改 善 箇 所 説 明 図

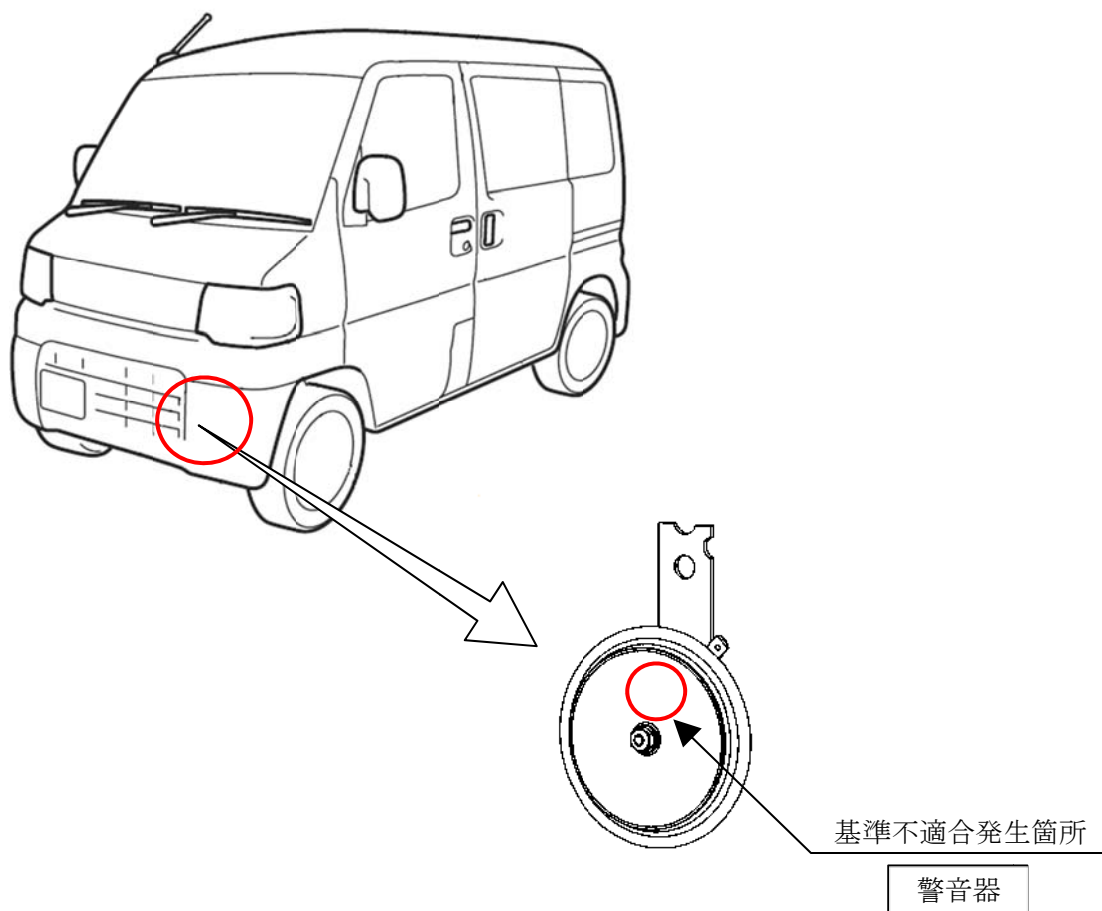
警告器において、内部の電気接点材料が不適切なため、繰り返し被水すると内部電気接点に酸化皮膜が生成され、導通不良を起こすことがある。そのため、警告器が鳴らなくなるおそれがある。

全車両、警告器を対策品と交換する。

注：図中の 内は、交換する部品を示す。

識別：運転者席側ドアチェッカーのヒンジにあるピン頭部(車両下側)に、白または黄色のペイントを塗布する。
